Apie 3 ha teritorijos tarp Karelų ir Juodupio gatvių detalusis planas inicijavimo sutarties pagrindu		
Eil. Nr.	Pastaba	Komentaras
Vilniaus miesto savivaldybės administracijos pastabos:

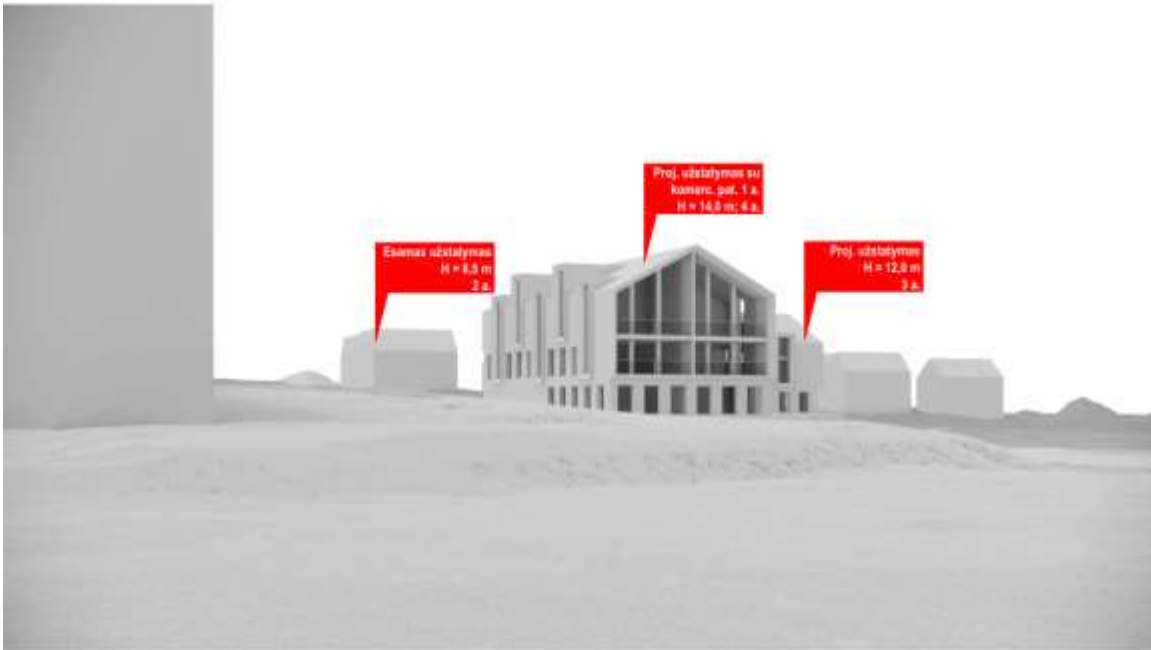
5.	Iš dalies kartotinė pastaba. Prašome iš TPDRIS pašalinti bylas „JUODUPIO SP v2-SP-01- AXIS“	Detaliojo plano sprendiniuose rodomi konceptualūs tūriai, atitinkantys pagrindiniame

ir „JUODUPIO SP-Layout1“, kuriose rodomi pastatų architektūriniai sprendiniai. Taip pat prašome pašalinti architektūrinių sprendinių vaizdus ir jų brėžinių iškarpas iš visų į TPDRIS įkeltų bylų (iš pakeitimų lentelių įskaitytinai), kadangi šie sprendiniai neatitinka Detaliojo plano sprendinių.	brėžinyje ir aiškinamajame rašte išdėstyta pastabą dėl tūrinės-erdvinės kompozicijos planuojamame žemės sklype Nr. 2: „Užstatymo ir erdvių struktūra turi būti formuojama atsižvelgiant į esamą kontekstą.“ Planuojamame žemės sklype Nr. 2 projektuoti kelis tūrius: erdvinė kompozicija turi atliepti esamas užstatymo kryptis; užstatymas rytinėje pusėje prie esamos blokuotų namų grupės - žemesnis (<12m, <3a.), vakarinėje pusėje - aukštesnis (<14m, <4a.); projektuojami tūriai turi formuoti erdvę ir funkcionalų kiemą; pastatų tūriai turi būti skaidomi, siekiant smulkesnio, aplinkai artimesnio mastelio“.
	 The image is a grayscale architectural rendering of a building complex. On the left, there is a tall, solid gray rectangular volume. To its right, a series of interconnected buildings with varying heights and rooflines are shown. Three red callout boxes with white text are overlaid on the image: - Left box: "Esamas užstatymas H = 8.5 m 2 a." - Center box: "Proj. užstatymas su komaru, pat. 1 a H = 14.5 m; 4 a." - Right box: "Proj. užstatymas H = 12.5 m 3 a." The buildings are set on a flat, light-colored ground, and the background is a plain, light gray sky.
